Oggetto: [ID_VIP: 7377] PESCOPEGANO (PZ), CALITRI (AV): **Impianto "PESCOPEGANO" - Impianto di accumulo idroelettrico mediante pompaggio ad alta flessibilità.**

Proponente: Società Edison S.p.A.

Procedura riferita all'art. 27 del Decreto legislativo n. 152/2006 – VIA.

Parere tecnico istruttorio della Soprintendenza speciale per il PNRR.

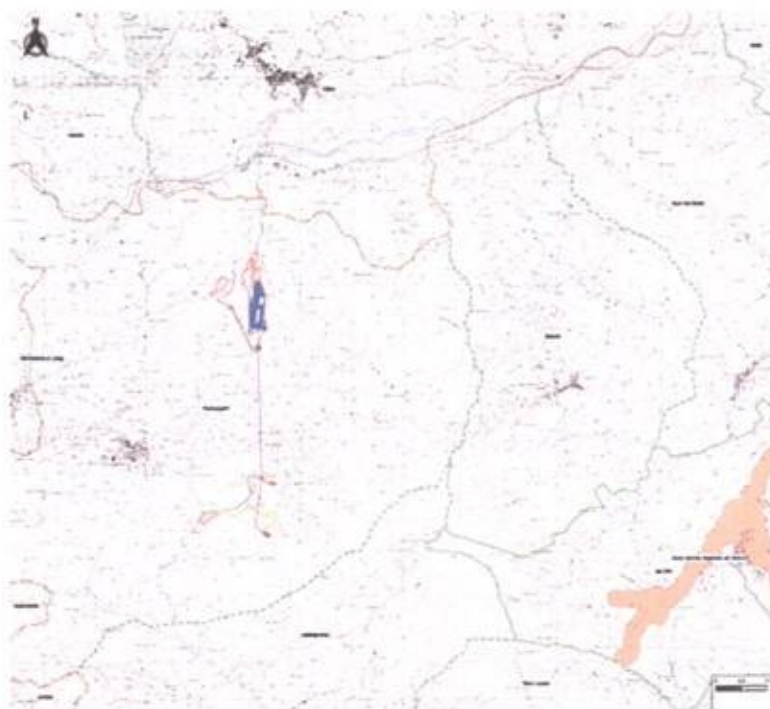
- “SE Calitri 2- Bisaccia” avente una lunghezza totale di circa 13.92 km e con 35 sostegni di cui uno (p.1A) a sostituzione dell’esistente p.15 della “Bisaccia - Melfi”;
- “Melfi - SE Calitri 2” avente una lunghezza totale di circa 12.65 km e con 30 sostegni nuovi di cui uno (p.1B) a sostituzione dell’esistente p.16 della “Bisaccia - Melfi”.

Il progetto, inoltre, prevede la dismissione del tratto di condotta esistente tra i sostegni p.15 e p.16 della “Bisaccia - Melfi” unitamente alla demolizione, e successiva ricostruzione in posizione prossima agli esistenti, dei medesimi due sostegni.

L’elettrodotto aereo sarebbe della tipologia in semplice terna con sostegni del tipo a traliccio, di cui non ne viene tuttavia indicata l’altezza.

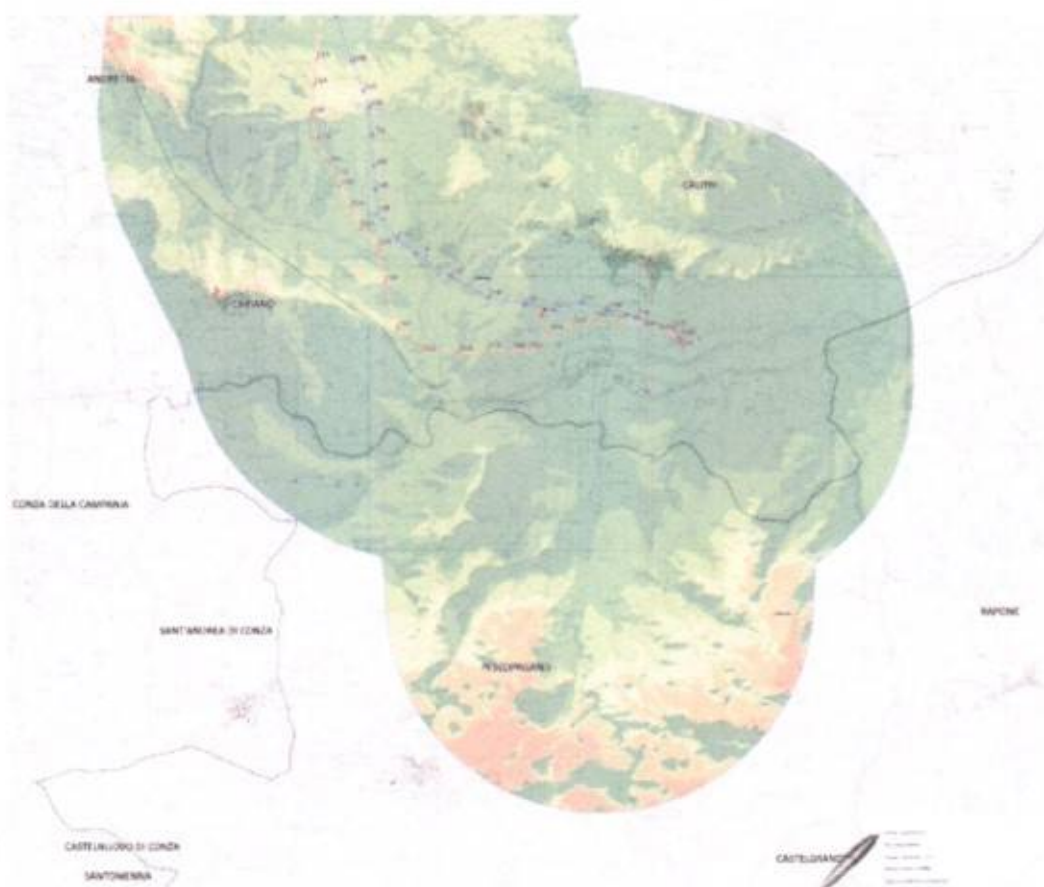
Si rileva, peraltro, che dai singoli punti di vista non sono mai visibili contemporaneamente tutte le parti dell'impianto, a causa della vasta area occupata dallo stesso. In particolare:

- Il bacino di valle è interamente visibile dal punto di vista n.1 ubicato lungo la S.C. della Cisterna, determinando un forte impatto paesaggistico rispetto al contesto attuale. L'impatto, tuttavia, non comporta un detrimento dei valori panoramici del sito;
- L'ingresso della galleria che conduce alla centrale in caverna è interamente visibile dal punto di vista n.2 ubicato lungo la S.C. della Cisterna. Gli interventi di mitigazione riportati nel

fotoinserimento appaiono idonei, tuttavia, a ridurre l'impatto dell'opera sul paesaggio circostante;

- L'area di accesso al pozzo piezometrico è parzialmente visibile dal punto di vista n.3 senza determinare una rilevante compromissione dei valori panoramici;
- L'area di sommità del pozzo piezometrico è interamente visibile dal punto di vista n.4 e gli interventi di mitigazione riportati nel fotoinserimento appaiono idonei a ridurre l'impatto dell'opera sul paesaggio circostante;
- Le opere di presa del bacino di monte non sono visibili dal punto di vista n.5 ubicato nei pressi dell'invaso di Saetta.
